Arkiv: <arkivID><jplD>
Plannavn-Ytre
Eidsnes, Komnr-4631,
GBNR-215/2 m.fl, FA-
L13

Saksframlegg

Planinitiativ til avklaring - Detaljregulering Ytre Eidsnes gbnr. 215/2 mfl.

Utklipp frå: nordhordlandskart.no/pr

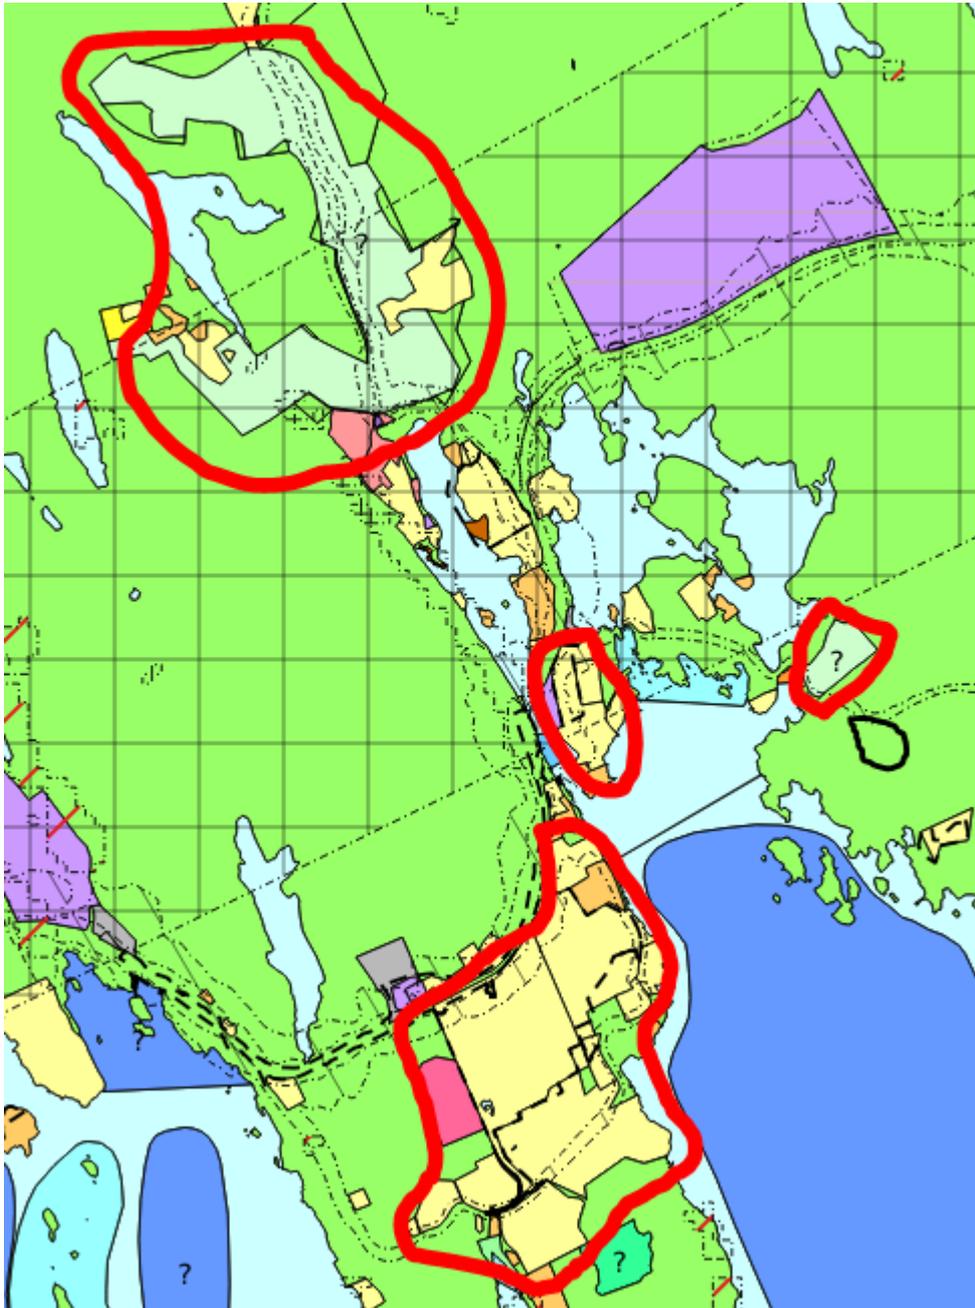
- Punkt 2: Det er tilgjengeleg bustadareal i nærleiken.

Det er både detaljregulert og ikkje detaljregulert bustadareal i nærleiken til planinitiativet sitt område.

I biletet under er tilgjengeleg bustadareal markert med raude strekar, og planinitiativet sitt område omtrentleg plassert med svart strek.

Delar av området lengst sør i utklippet over, reguleringsplan Fyllingsnes, har rekkjefølgjekrav knytt til E39 Vikane-Eikangervåg. Dette har vore påpeika i tidlegare saker knytt til gbnr. 215/2. Plan for E39 Vikane – Eikangervåg er i prosess, og har vore ut på offentlig ettersyn og høyring.

Det ligg areal regulert til LNF-spreidd og bustad i KDP-L i nærleiken til gbnr. 215/2. Rådmannen ser ikkje trong for å omregulere LNF til bustad ved Eidsnes og Eikanger.

Figur 7 Bustadreserve fordelt på skulekrins (figuren er justert i tråd med redusert bustadareal i områdeplan for Lonena)

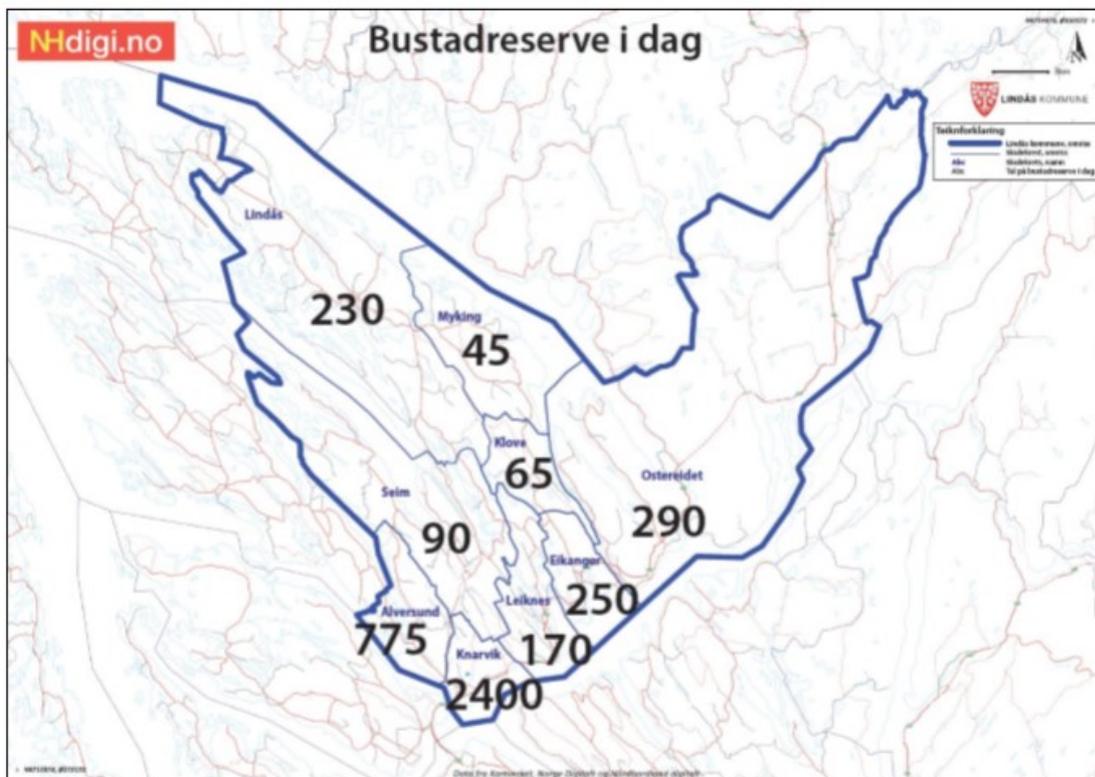
Punkt 3: Det er bustadreserve i Ostereidet og Eikanger skulekrins.

Figur 7 i KDP-L si planskildding viser bustadreserven i kommunen fordelt på skulekrinsane. Figuren viser tal på ledige bustadtomter. Tala er basert på ein overordna gjennomgang av bustadareal, kor bebygd areal er tatt vekk. Grunnlaget for figuren er utarbeida hausten 2018.

Figuren viser at det er 290 ledige bustadtomter i Ostereidet skulekrins, og 250 ledige bustadtomter i Eikanger skulekrins.

Dette heng saman med punkt 2 om tilgjengeleg bustadareal i nærleiken, men gjev oss tal på kor mange ledige bustadtomter det er i området. Dette er eit forsterkande argument for

rådmannen sitt syn på at det ikkje er trong for å omregulere LNF til bustad ved Eidsnes og Eikanger.
